GEOMATICA-EIA-CAT I-0509-2022

Proyecto: **“PLAZA LA CABIMA”**

INFORME TÉCNICO DE EVALUACIÓN DE ESTUDIO DE IMPACTO AMBIENTAL

FECHA:	21 DE JULIO DE 2022
NOMBRE DEL PROYECTO:	PLAZA LA CABIMA
PROMOTOR:	FONDOS COMERCIALES CORONADO C, S.A.
CONSULTORES:	JOSE ANTONIO GONZALEZ y LUIS MIGUEL MEDINA.
UBICACIÓN:	CORREGIMIENTO DE ALCALDE DÍAZ, DISTRITO DE PANAMÁ, PROVINCIA DE PANAMÁ.

72
CORREGIMIENTO DE ALCALDE DIAZ,
DISTRITO DE PANAMÁ, PROVINCIA DE PANAMÁ
VERIFICACIÓN DE COORDENADAS
PLAZA LA CABIMA

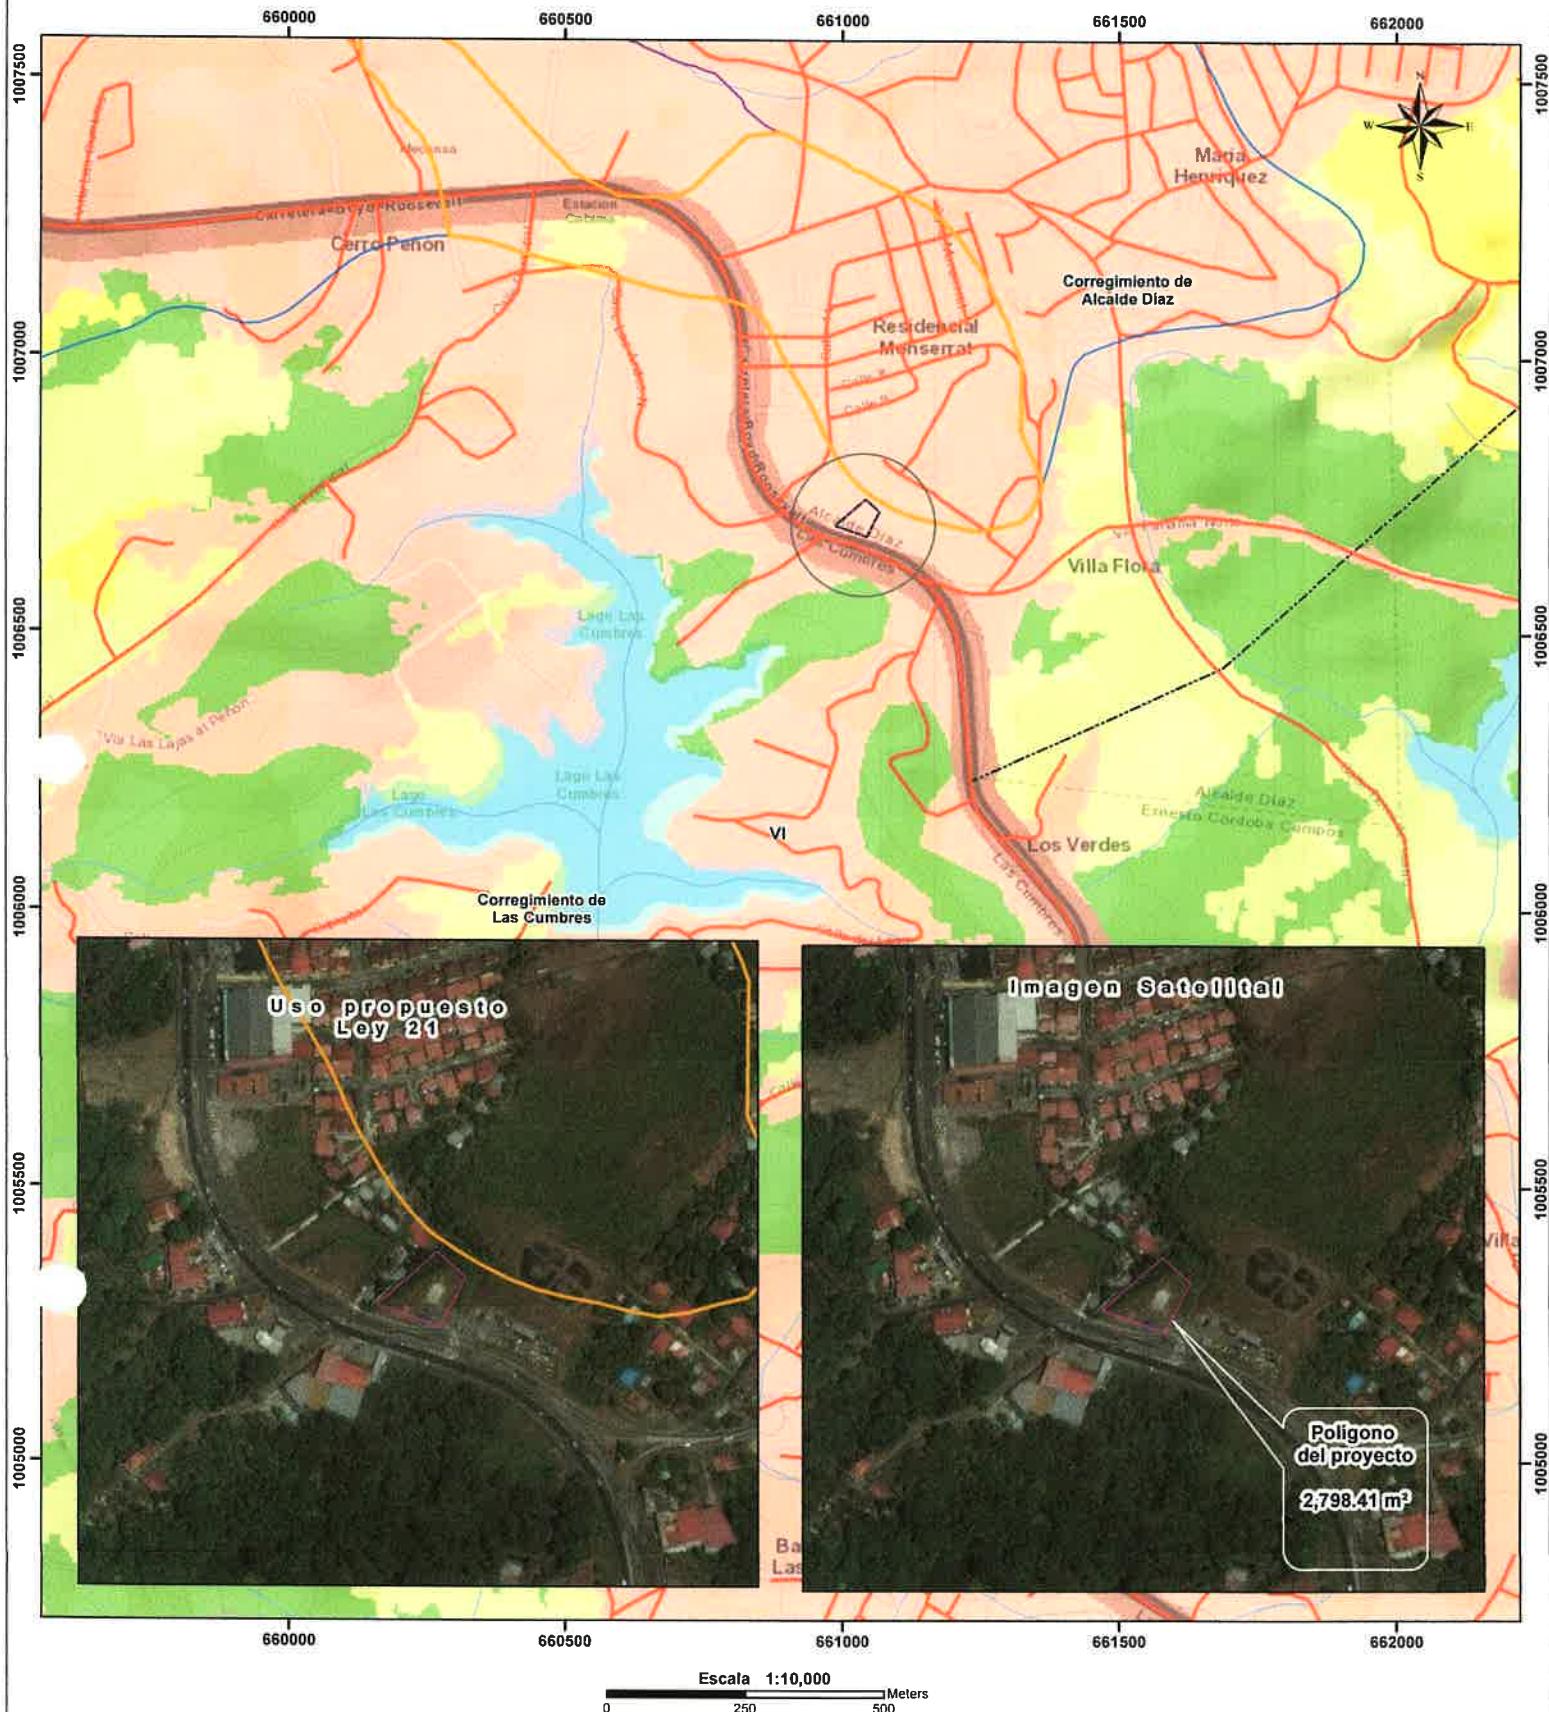
Con los datos proporcionados se generó un polígono con una superficie de **2,798.41 m²**; el cual se ubica fuera de los límites del Sistema Nacional de Áreas Protegidas.

De acuerdo a la Cobertura Boscosa y Uso del Suelo, año 2012, el polígono se ubica en la categoría de “**Área poblada**” y según la Capacidad Agrológica se ubican en el tipo **VI-No arable**, con limitaciones severas, apta para pastos, bosques, tierras de reservas.
